查核代表性照片表

工程名稱：台中電廠燃氣複循環發電機組及其廠房與相關設施設備採購帶安裝案

工程名稱：經濟部水利署樂群檔案管理庫房耐震補強工程

工程名稱：新店溪右岸(斷面62~64)屈尺堤防基礎設施防護工程(第一期)

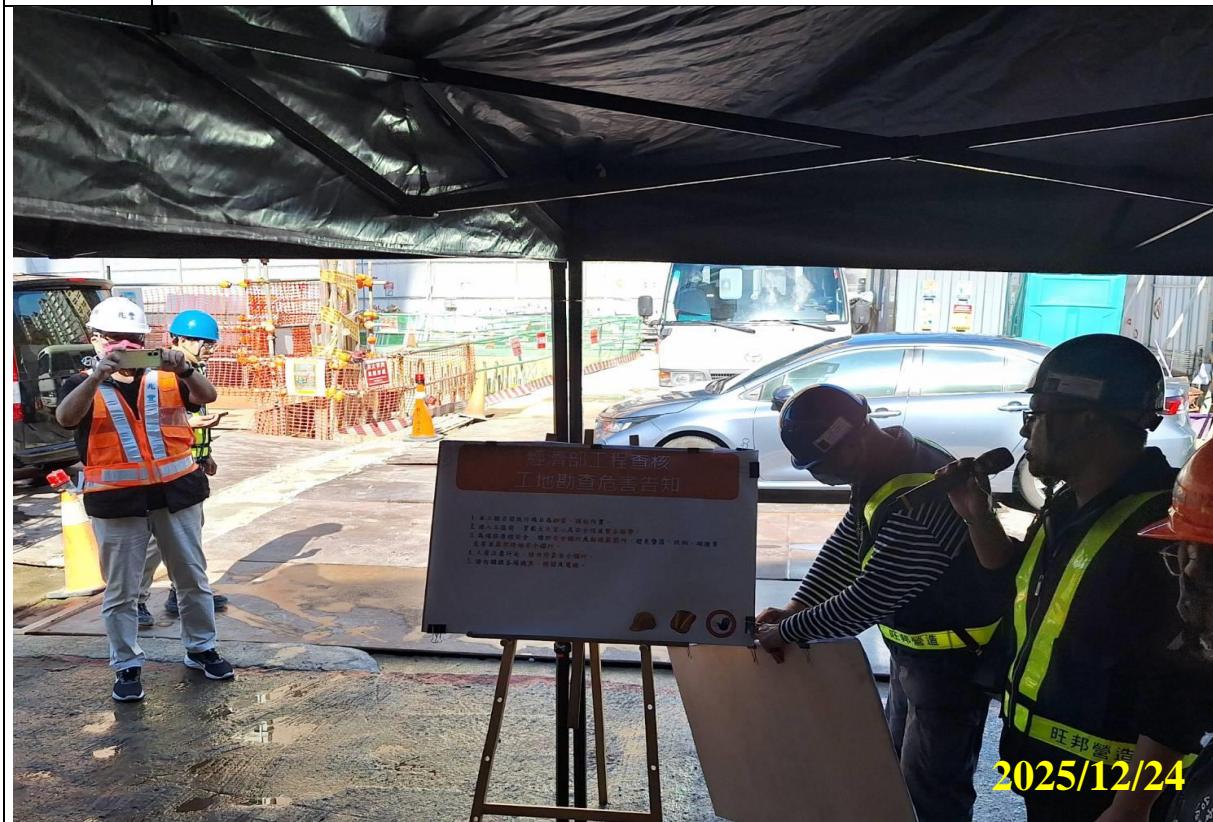
查核現場之工程告示牌。
